W załączeniu przesyłam pismo, które otrzymałem od Pana
prośbą o ustosunkowanie się do poruszonych
problemów, uwag i spostrzeżeń dotyczących projektowania i przebudowy Jana
Pawła II i udzielenie odpowiedzi.

Pismo - podsumowujące

dot: bardzo złego projektu przebudowy J.P. II

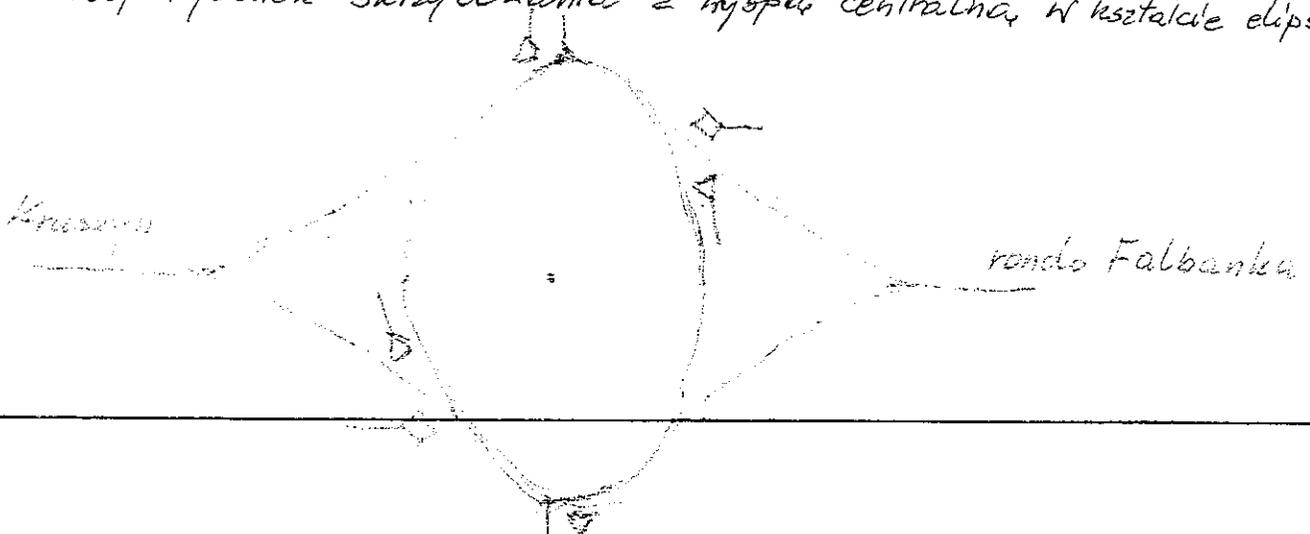
Brak jest aktualnego pomiaru ruchu. Ile jest samochodów przy lotnisku, to dla nich jest projektowana trasa alternatywna, a ile jest ich dojeżdżających do ronda Falbanka. Skąd się właściwie bierze taka duża ilość samochodów. Droga na odcinku od ronda Falbanka do os. Michelin składa się z dwóch pasów ruchu po 3,5m + poboczy wykonanych w tej samej technologii asfaltowej po 1,4m, co daje razem 9,8m szerokości. W ramach konsultacji społecznej rozmawiałem z projektantem przebudowy MBZ ul. Maślana 8/10 87-800 Hłockawek by taką samą szerokość 9,8m poprowadzić dalej przez całe osiedle Michelin. Taką szerokość jak przez odcinek lesny 9,8m bardzo dobrze się sprawdza. Natomiast obecna szerokość przez os. Michelin 7m dwa pasy po 3,5m jest dużym utrudnieniem dla ruchu. Tworzą się korki przy każdym skręcie samochodu w lewo, brak możliwości wyprzedzenia ciągnika. Projektant odpowiedział mi że taka szerokość, jak przez las, nie może być zastosowana gdyż przepisy zabraniają budowania poboczy na terenie zurbanizowanym. Okazało się to niezgodne z prawdą. Z odpowiedzi Ministra Infrastruktury i Budownictwa z dn. 4.10.2017 (zaT1) str.2 plot b) jest wyraźnie napisane cyt. - z przepisu tego nie wynika, że ograniczono możliwość stosowania utwardzonego pobocza wyłacznie do dróg klasy GP, G i Z poza terenem zabudowy - koniec cyt. Obecny propozycjom i poza szerokością zaręczam: obecne rondo ul. Lotnia (Biedronka) jest obiektem blokującym płynność ruchu, przez to rondo tworzą się korki, brak w projekcie propozycji rozwiązania tego problemu, powinno być skrajowanie, w kształcie elipsy, z wyspą centralną, jak na ul. Okrzei, takie samo skrajowanie powinno być J.P. II / Brzeczynowa, spowoduje to uspokojenie ruchu przy wyjeździe i wjeździe z osiedla, brak lewostronów w ul. Mielecnińska i Botaniczna / Lesia, projektowane rondo J.P. II / Szkolna dyskusyjne, moim zdaniem wystarczą lewostrony, wysepka, obecna, dla ścieżki rowerowej na środku drogi ok. Smoczaj niebezpieczna dla ruchu, dalej str. 2

można przeprowadzić ścieżkę razem z chodnikiem (np. ul. Kaliska) i przerzucić dopiero na drugą stronę przez skrzyżowanie z centralną wyspą przy ul. Letniej / Biedronka, brak ścieżki (na zadanie) przy każdym przejściu dla pieszych - obecnie trudno przejść.
